構造計算に係る課題の整理取りまとめ

報告書

令和3年12月

実施機関 一般社団法人 建築性能基準推進協会

図 2.3.1 架構配筋詳細図(配筋の表示は省略)

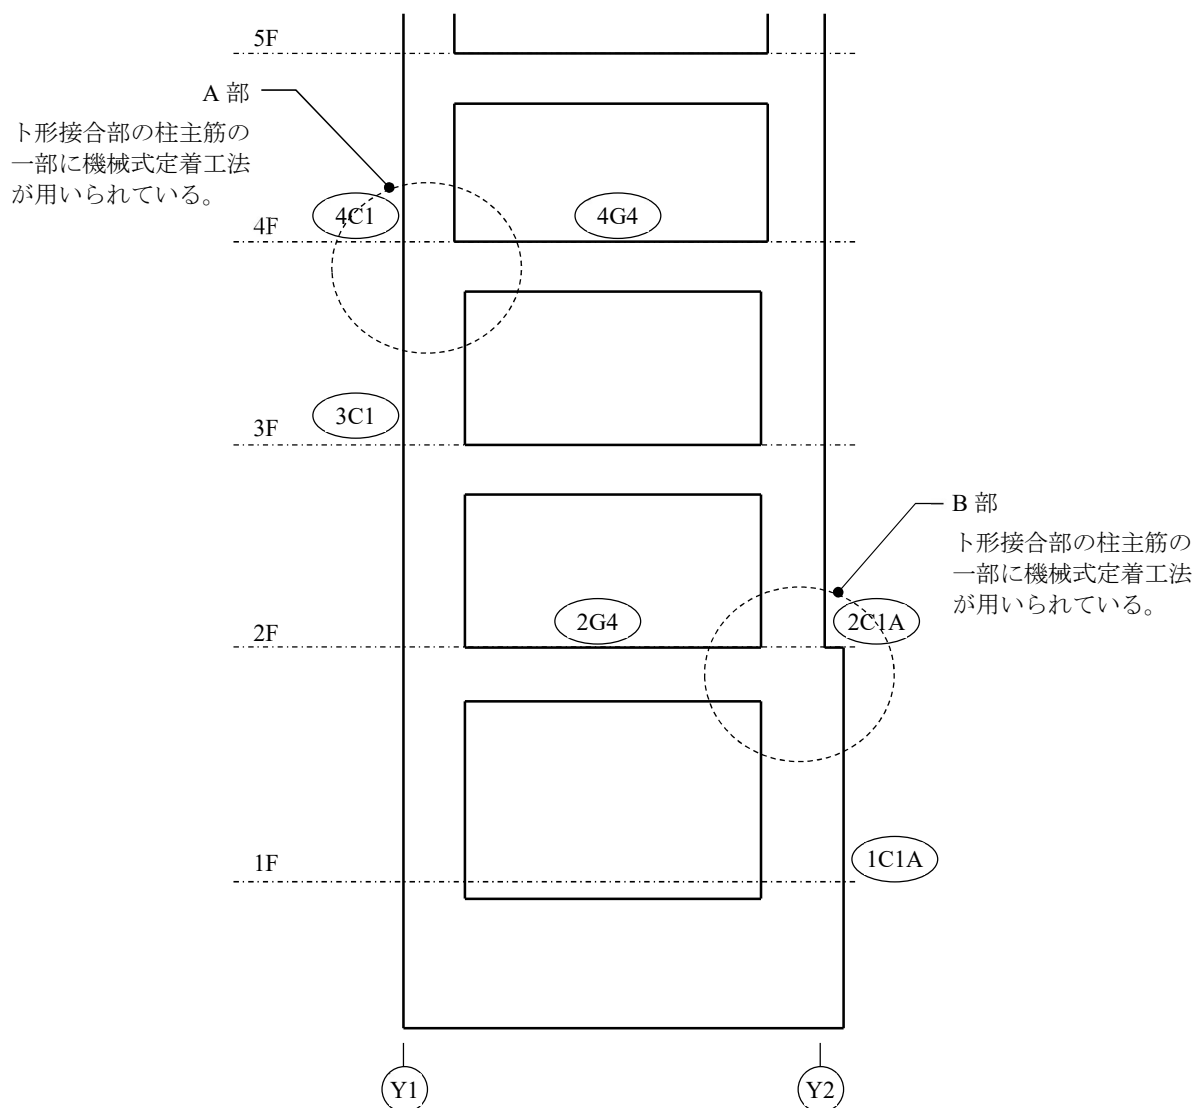
本事例は、地上9階建てのRC造建築物で、X方向が3スパン、Y方向が1スパンの純ラーメン架構となっている。図2.3.1のY方向の架構配筋詳細図に示すように、基礎梁を含むすべての梁主筋および一部の柱主筋に機械式定着工法が用いられている。本建物に用いられている機械式定着工法の技術評価の証明書（評定書）によると、この定着工法を使用できる柱梁主筋は、①ト形接合部における梁主筋、②T形接合部における柱主筋、③L形接合部における柱主筋および梁下端主筋、④柱を突出させたL形接合部における柱主筋および梁主筋、とされている。しかしながら、図2.3.1のA部およびB部はト形接合部であるものの、一部の柱主筋に機械式定着工法が用いられており、評定書に規定されている範囲外の使用方法となっている。

特別な調査研究に基づくものとして用いる柱および梁の機械式定着板の使用範囲は、当該工法の評定書に定められた範囲とする。また、本工法の標準図を準用して評定書に規定されていない部位に機械式定着板を用いる場合には、定着板による主筋の定着機構が形成できる箇所であること、および柱帯筋などにより定着板が拘束されていることなど建築基準法令の関係規定に適合することを別途確認する必要がある。

図 2.3.2 A 部 詳細図

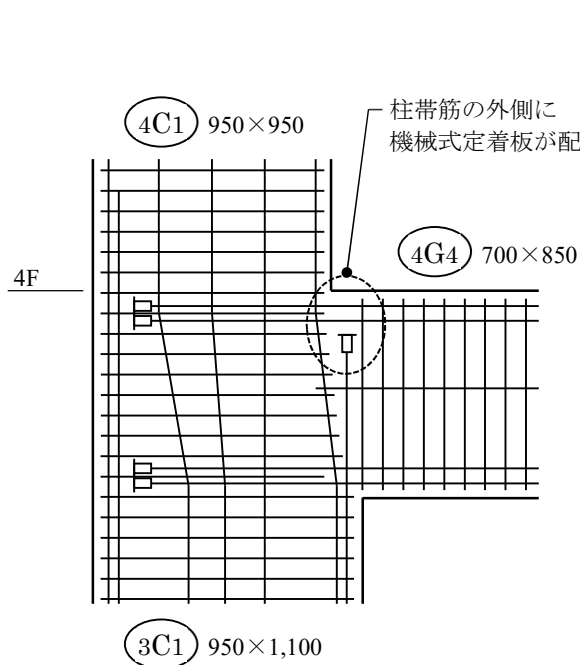
特に、図 2.3.2 に示す 4 階の A 部詳細図では、柱帯筋に拘束されていない部分に定着板が配されており、適切な納まりでない。また、図 2.3.3 に示す 2 階の B 部詳細図でも、柱突出部の拘束筋が十分に配されていない部分に梁主筋と柱主筋の定着板が配されており、適切な納まりでない。

図 2.4.1 軸組図

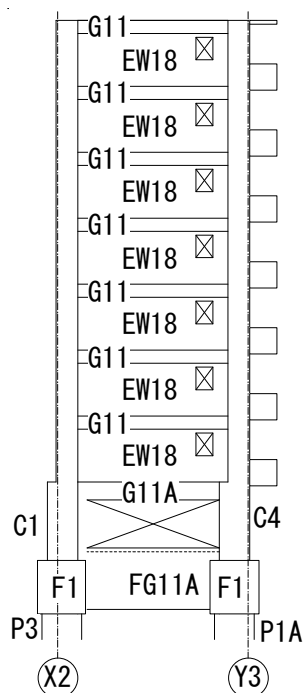
本事例は、地上8階建てのRC造建築物であり、図2.4.1の軸組図に示すとおり、1階において下階壁抜け架構となっている。部材断面は、図2.4.2の柱・はり・壁リストに示すとおり、下階壁抜けにより独立柱となる1階柱は断面を大きくして鉄筋を多く配筋しているが、2階耐力壁下の枠ばりや2階柱は1階柱に見合った断面となっていない。

構造計算書では、一次設計の地震時に生じる1階柱頭曲げ応力に対して、2階耐力壁下の枠ばりの許容曲げモーメントが大きいため問題ない、としているのみであった。

本建物のように、下階壁抜けとなる1階柱の断面が大きく多くの主筋が配筋された架構では、2階耐力壁下枠ばりには、十分な剛性と強度を確保するとともに、1階柱頭曲げモーメントの枠ばり端部への応力伝達や鉄筋の定着が確実にされるよう、適切な検討が必要であることに留意されたい。

図 2.4.3 軸組図

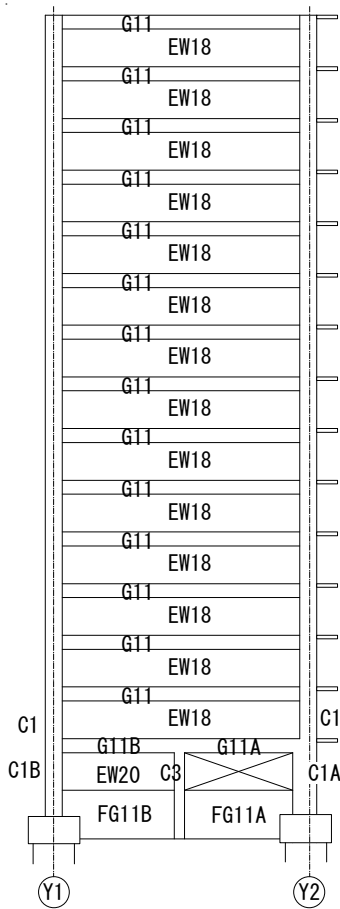
本事例は、地上 15 階建ての RC 造建築物であり、**図 2.4.3** の軸組図に示すとおり、1 階柱の柱際に開口があり下階壁抜け柱となっている。また 1 階壁の開口際にも柱 (C3) を設けている。**図 2.4.4~図 2.4.6** の柱・はり・壁リストに示すとおり、下階壁抜けにより独立柱となる 1 階柱 (C1A) は断面を大きくして鉄筋を多く配筋しているが、2 階耐力壁下の枠ばり (G11A) や 2 階柱 (C1) は 1 階柱 (C1A) に見合った断面となっていない。

このような架構について、一貫計算プログラムでは耐力壁付き架構をエレメント置換し、枠ばりの剛性を大きく入力するため、2 階耐力壁下の枠ばりに生じる応力は出力されず、断面算定はなされていない。また、手計算等による追加の検討もなかった。

図 3.1.1 軸組図

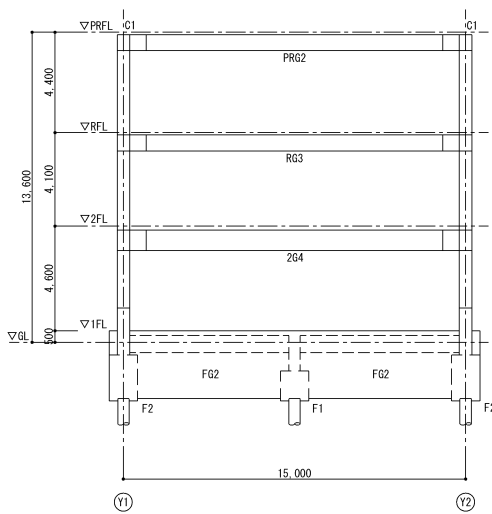
本事例は、地上3階建てのS造建築物である。本事例では、層間変形角1/50時点における崩壊メカニズムを確認し、RC造基礎梁に降伏ヒンジが発生したが、1階の Ds 値を0.25としていた。

S造の1階柱の幅厚比による部材種別はFA、RC造の基礎梁の部材種別もFAであり Ds=0.25としているが、本来はRC造の基礎梁に降伏ヒンジが生じているため、これを考慮して1階の Ds 値を0.30とすべきである。

図 3.2.1 Y方向軸組図

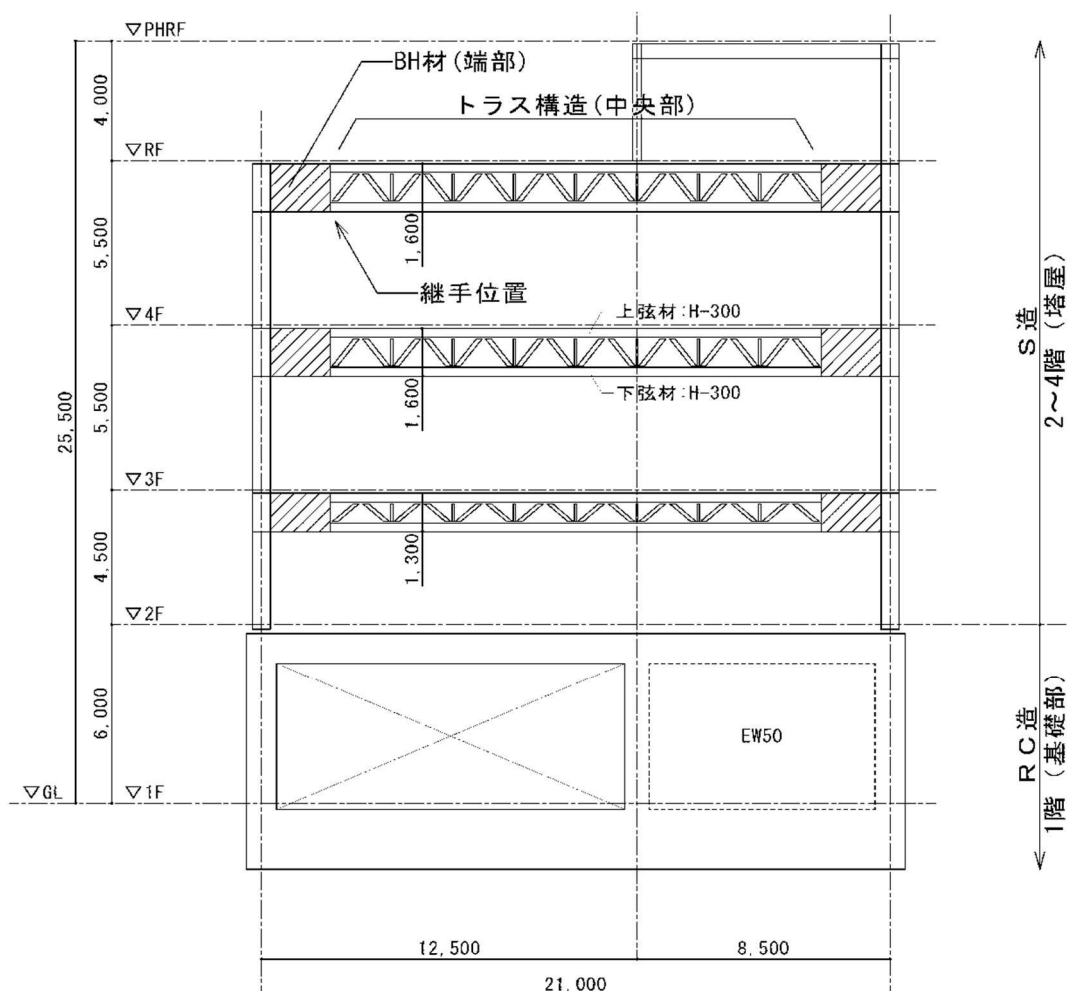
本事例ではそれらのトラス梁の部材種別をFAと判定していたが、設計者が行っていたトラス梁の変形能力確保についての検討内容が不十分であった。

本事例の検討の結果では、端部のBH材部分にヒンジが生ずる結果となっているが、端部のBH材部分の終局曲げ耐力算定時にはウェブによる耐力分を無視（端部BH材部分にヒンジが生じやすい検討条件）しており、かつ、長期応力の影響が大きい大スパン梁（ $L=21,700\text{ mm}$ ）であるにも関わらず、長期応力を考慮した継手位置及び中央部のトラス構造部分のヒンジ発生の可能性については検討が行われていなかった。

上弦材及び下弦材の各個材に対する検討を行っているが、上弦材及び下弦材が一体となったトラス構造部分としての検討は行われていなかった。

幅厚比の改善として行われていた検討は、（一社）日本建築学会「鋼構造許容応力度設計規準」の許容応力度におけるせん断座屈に対する検討で、ウェブ材の幅厚比改善による変形能力確保を証明しているものではないため、この検討結果では端部BH材のウェブ部分の幅厚比を改善していると判断することは出来ない。

本事例は、長期応力を考慮したメカニズム時において継手位置及び中央部のトラス構造部分にヒンジが生じないことの確認や、端部 BH 材部分の変形能力確保などに対する検討内容が不十分であった。

図 3.4.1 鉄骨詳細図

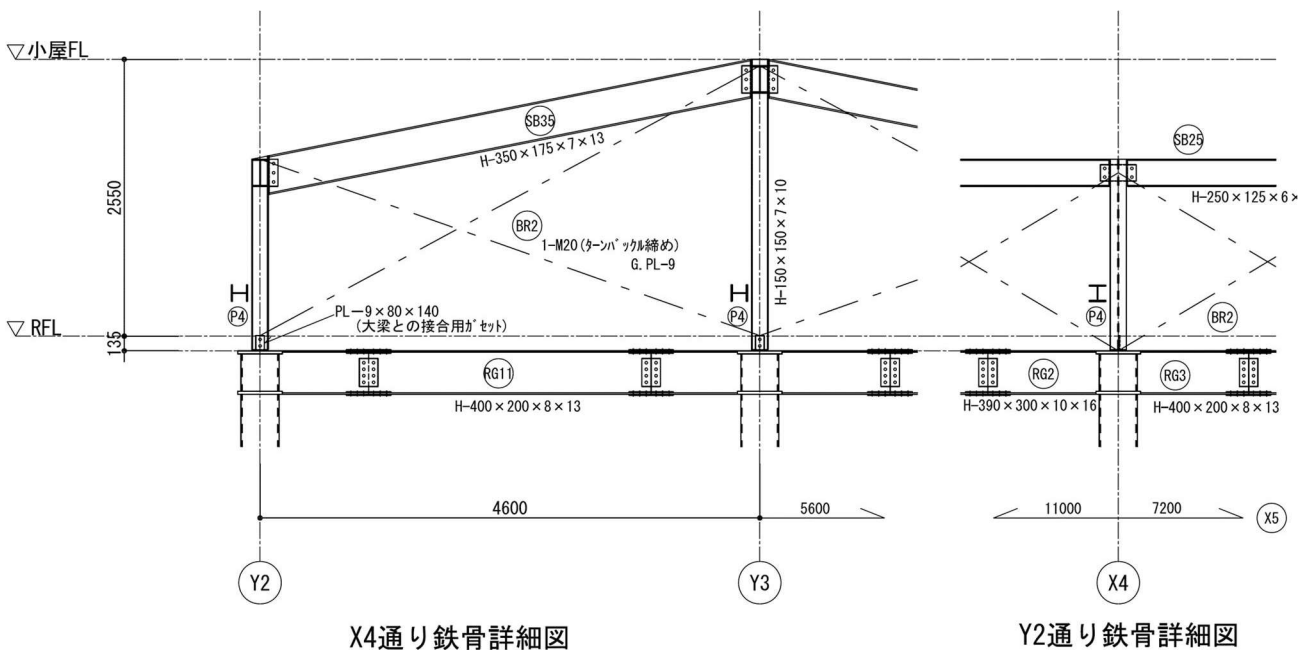
本事例は、地上2階建てのS造建築物である。平面形状は1階の面積が約820m² (39m×21m)、RFLの面積は約420m²で、RFLのうち約210m² (18m×12m) が小屋組となっている。図3.4.1に示す小屋組鉛直ブレースについて、鉛直ブレース(BR2) のガセットプレート(PL-9) の詳細図が示されていないため、その溶接長やサイズが確認できず、ブレースの保有耐力接合が満たされているのか確認できなかった。また、P4柱弱軸に取り付く鉛直ブレースは、柱脚と大梁接合用のガセットプレート(PL-9x80x140) があるため、柱の軸心には取り付けられないと思われるがその詳細が示されておらず、P4柱に水平方向に偏心して鉛直ブレースが取り付けられる場合、柱にねじりモーメントが作用するがそれに対する検討がなかった。さらに、P4柱強軸に取り付く鉛直ブレースは、本事例の構造図ではブレース下側で大梁接合用のガセットプレート上端辺りおよびブレース上側で小梁接合ガセット上端辺りを狙い点としているため、柱やガセットプレートに対する付加曲げの検討などが必要と思われるが、それに対する検討がなかった。

鉛直ブレースとそれに取り合う柱・梁との接合部については、実際に施工できるかを確認することが必要であり、納まり上、柱に対して鉛直方向あるいは水平方向にブレースが偏心して取りつく場合には、これらによる偏心モーメントを適切に考慮した検討が必要である。そして、本事例の設計図書に記載されている鉄骨標準図では表現しきれない箇所については、別途、詳細図が必要である。

図 4.1.1 杭基礎

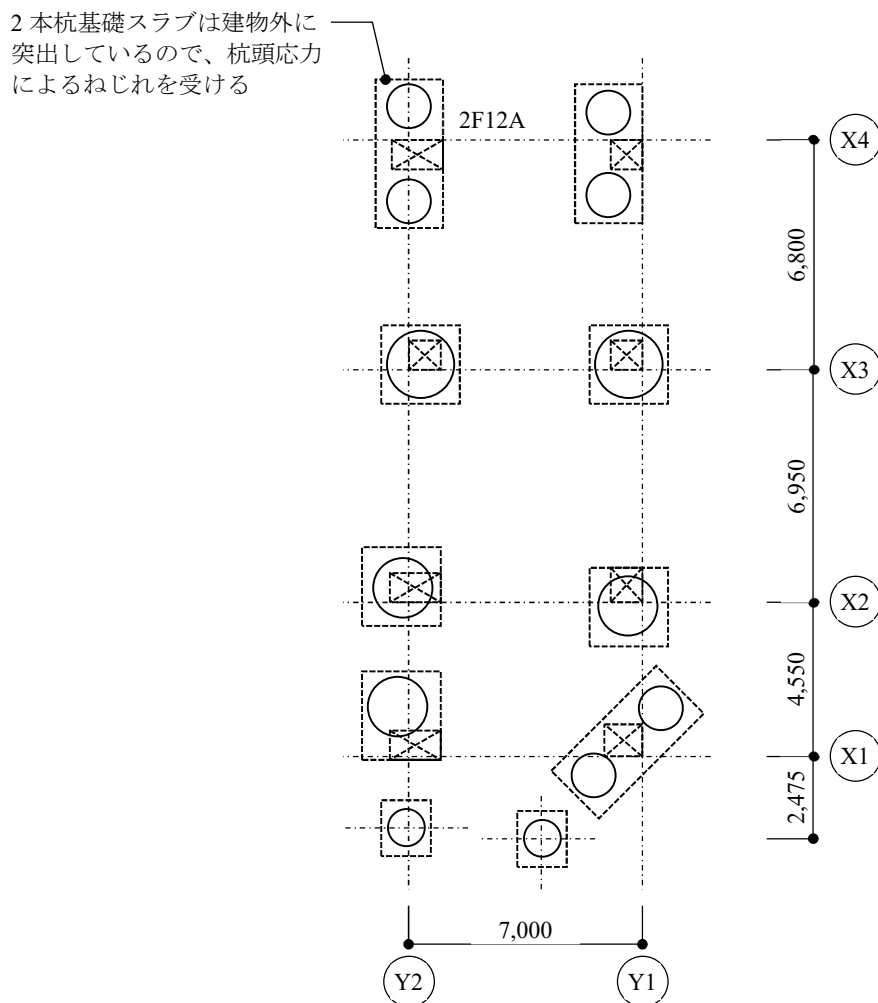
本事例は、地上9階建てのRC造建築物である。基礎は場所打ちコンクリート杭による杭基礎で、一部は図4.1.1に示すように2本杭基礎スラブとなっている。この2本杭基礎スラブは建物外に突出しているため、基礎梁や床スラブにより拘束されておらず、地震時に杭頭の曲げモーメントや杭頭せん断力による大きな応力が生じる。しかしながら、本事例の基礎リストでは図4.1.2に示すように基礎スラブ長辺方向の鉄筋の納まりが明記されているものの、ねじれ応力を受ける短辺方向のハカマ筋の納まりが明記されていなかった。また、本事例の配筋標準には、基礎スラブのハカマ筋の配筋方法は明示されていなかった。

2本杭基礎スラブでは、一般に長辺方向の下端主筋は杭軸力により生じる曲げ応力に抵抗させ、ハカマ筋は上端主筋とともに引抜き力により生じる曲げ応力に抵抗させる。一方、短辺方向の主筋およびハカマ筋は杭頭軸力により生じるせん断力、杭頭曲げにより生じるねじれ応力などに抵抗させる。このため、配筋の仕様を長辺と短辺で変えることが考えられる。2本杭基礎スラブでは長辺、短辺両方向の配筋方法を特記することが必要である。

図 4.2.1 土塊重量の算出範囲

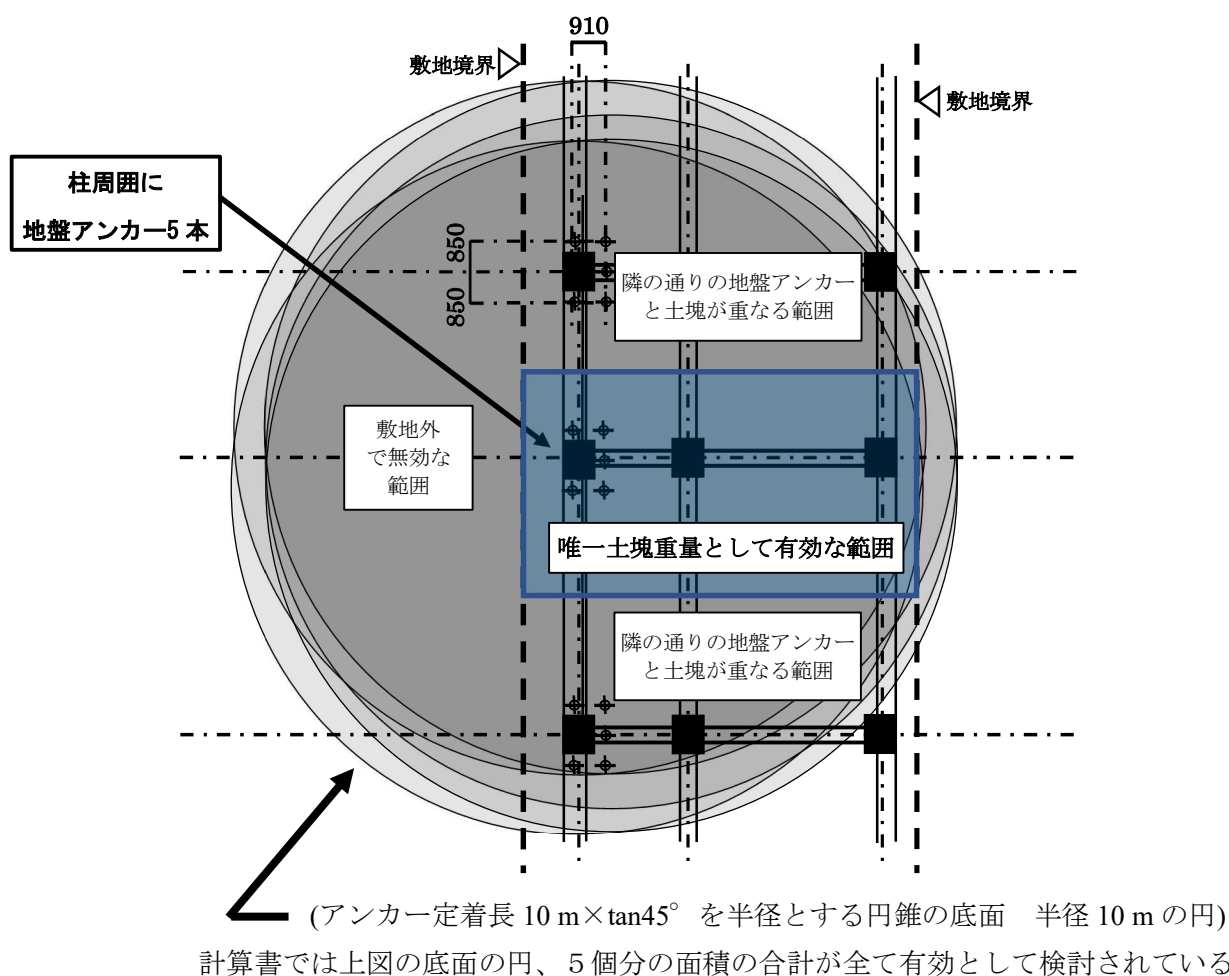
本事例では、(一社)日本建築学会「建築地盤アンカー設計施工指針・同解説」に示された、単独に設置したとみなせる定着体の間隔が確保されておらず、また地盤全体の安定検討において土塊重量の計算方法が誤っている。

- ・地盤アンカーの間隔が最小850mmで、定着体径(146φ)の6倍かつ1m以上を満足していないため単独で設置した地盤アンカーとみなせない。
- ・土塊重量の算定が地盤アンカー1本分ごとに算出した土塊重量を全て合計して行われており、隣接する地盤アンカーによる土塊範囲の重なり、ならびに敷地外を無効とする点が考慮されていない。

また、地盤全体の安定性の検討に必要な土塊重量の算定は、地盤アンカー1本ごとに行うのではなく、地盤アンカーの配置による土塊範囲の重なりを考慮した有効な重量として算出する必要があり、あわせて将来地盤状況が改変される可能性がある隣地部分は考慮せず、敷地内のみの土塊重量で安全であることを確認する必要がある。

図 5.1.1 伏図

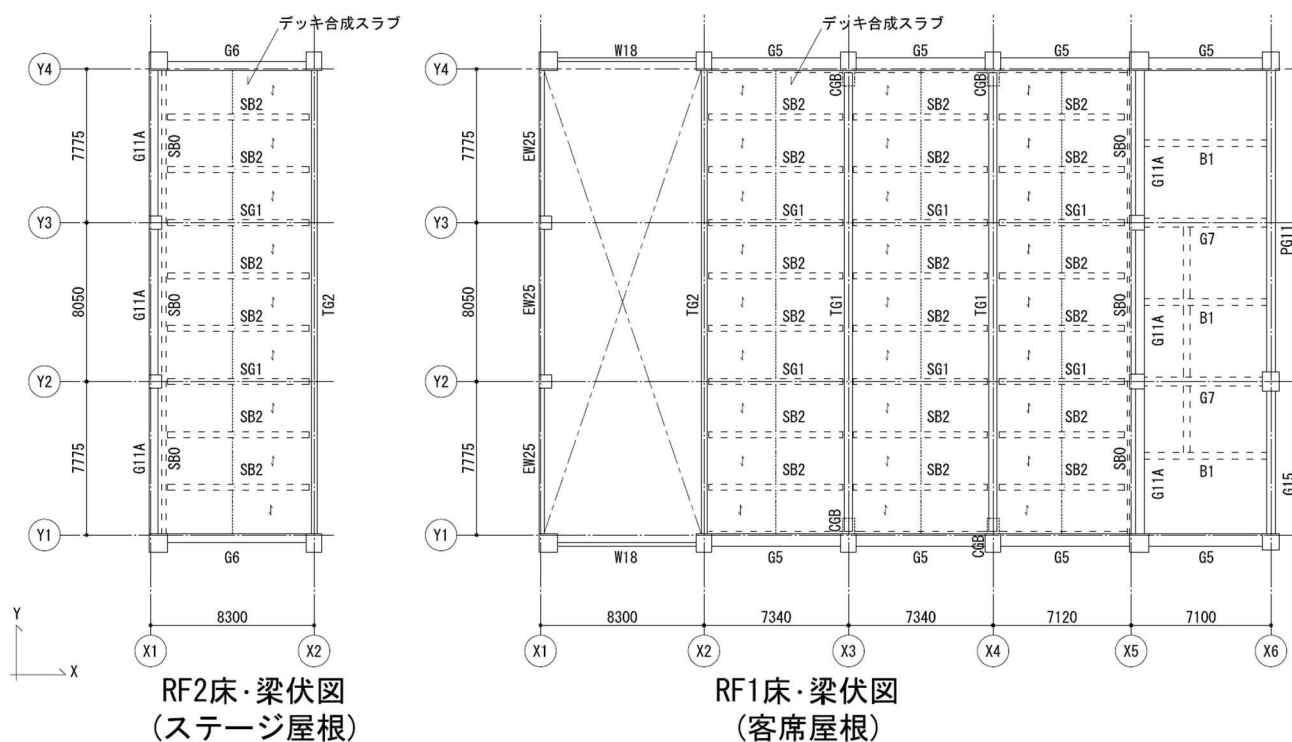
本事例は、地上2階建てのRC造建築物である。図5.1.1および図5.1.2に示すように多目的ホールの屋根はデッキ合成スラブで、ステージ上の屋根と客席上の屋根は850mmの段差がある。デッキ合成スラブを支持するスパン22m程のトラス梁TG1はRC造柱のブラケットに定着され、段差部のトラス梁TG2はRC柱内蔵の鉄骨と剛接合されている。

本事例では、段差がある屋根面に対して、屋根面全体に一体の剛床が成立すると仮定して架構および断面の設計を行っているが、剛床仮定が成立するための検討が不足していた。また、RC造梁とデッキ合成スラブの収まりの標準図はあるが、本事例のように梁間方向スパンが大きい場合に、標準図仕様で地震時面内せん断力の伝達が可能かの検討は見られなかった。

屋根面段差部に直交して加振された場合、屋根スラブに発生する慣性力により、図 5.1.3 に示すように段差部にはせん断力 Q と曲げ応力 M が発生する。剛床仮定が成立するためには、段差部の部材がこの応力に対して応力伝達が可能であることを確認する必要がある。

また、梁間方向スパンが大きい場合に、デッキ合成スラブには大きな面内せん断力が生じる可能性もあり、剛床仮定が成立するためには RC 造桁梁とのせん断力伝達を確認する必要がある。デッキ合成スラブの設計・施工標準図に記述された梁との取り合いは大スパン架構を想定したものではないことに留意すべきである。

図 5.2.1 2階伏図

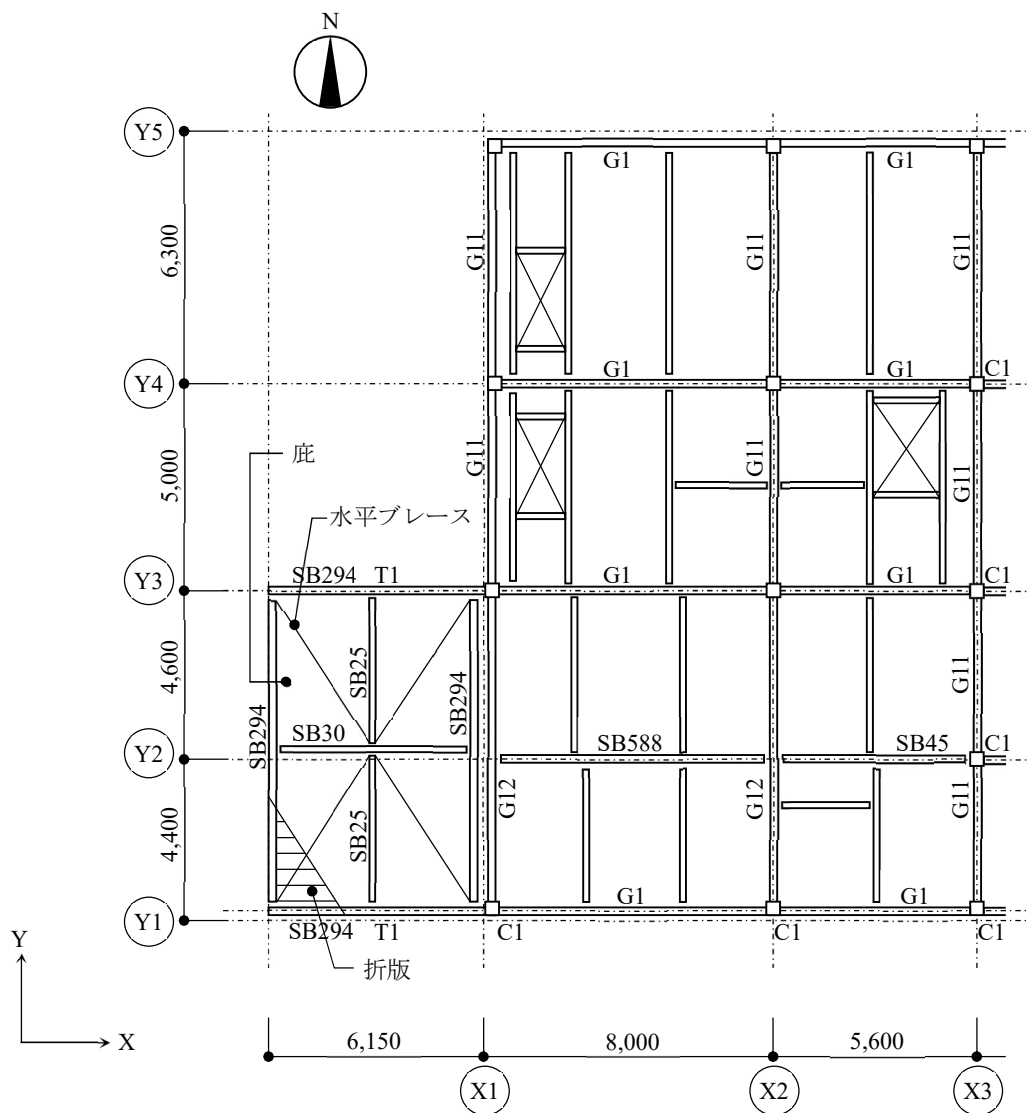
本事例は、地上2階建てのS造建築物である。本事例では、図5.2.1に示すように、X1通りの西側に跳ね出し長さ6.15mの庇が設けられている。この庇は、図5.2.2に示すように冷間成形角形鋼管のC1柱(□-350×350×16)から跳ね出したSB294小梁(H-294×200×8×12)に支えられた折板が敷かれており、SB294小梁は中央付近を吊り材T1(φ-216.3×6)で吊られている。しかしながら、構造計算書には庇の地震時の上下動や風の吹き上げに対する検討が見当たらなかった。また、表5.2.1に示す庇の断面リストには、吊り材(T1)の部材は示されているものの、吊り材の位置やその接合金物が示されておらず、詳細図も見当たらなかった。

底は跳ね出し長さに関わらず、常時荷重や風荷重に対して許容応力度設計を行う必要がある。跳ね出し長さが 2.0m を超える場合には、地震時の上・下動に対する検討も必要である。本事例のように、跳ね出し長さが大きな底には風荷重時に吹上げや吹下げによる大きな応力が作用するので、詳細な構造検討を行った上で部材断面リストに加えて接合部のリストも示し、柱などへの接合詳細を明示する必要がある。

図 5.3.1 基準階伏図

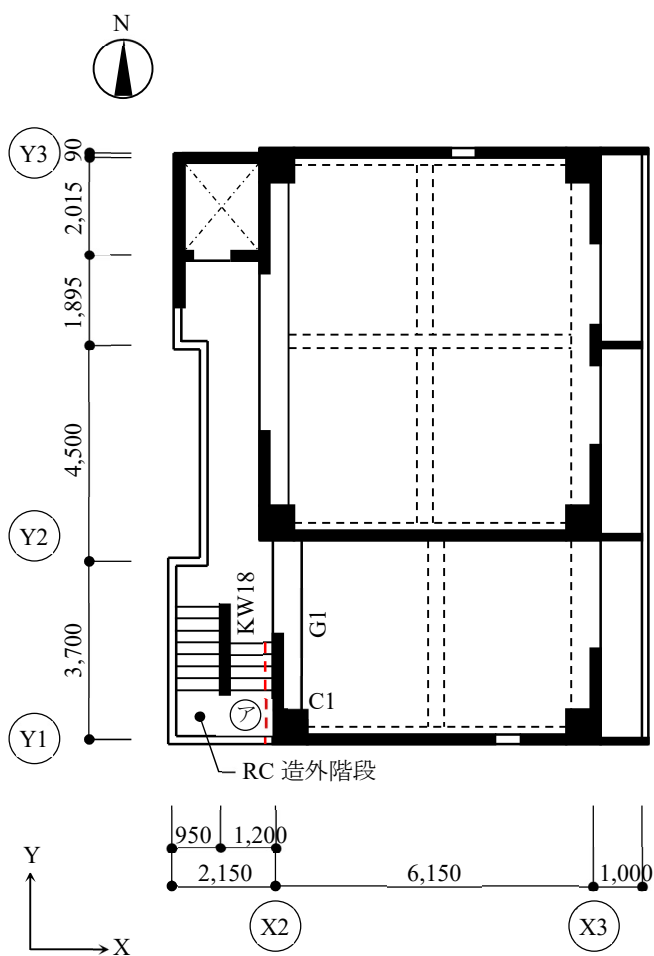
本事例は、地上 8 階建ての X 方向が 1 スパン、Y 方向が 3 スパンの RC 造建築物で、X 方向は連層耐震壁架構、Y 方向は純ラーメン架構となっている。図 5.3.1 に示すように本建物の南西部に RC 造の外階段が配されている。この外階段は段床の中央部に配された RC 壁 KW18 に支えられているが、段床の南側先端部は約 2,100 mm にわたって建物と縁を切ることで特記されていた。本事例では、外階段の壁 KW18 の Y 方向地震時変形に対する追随性の検討は行っているが、図 5.3.2 に示すように平面的には外階段のほぼ半分が建物本体と切り離されているにもかかわらず、切り離された方向である X 方向地震時の応力や変形に対する検討がなされていなかった。

平成 19 年国土交通省告示第 594 号では、屋外階段その他これに類する建築物の外壁から突出する部分を設ける場合には、地震時の局部震度に対する検討を求めている。本事例の RC 造外階段は段床の幅が 1,200 mm と狭いが、約 2.1 m にわたって建物と切り離されているので地震動が増幅する可能性があり、水平方向の局部震度に対する検討を行う必要がある。
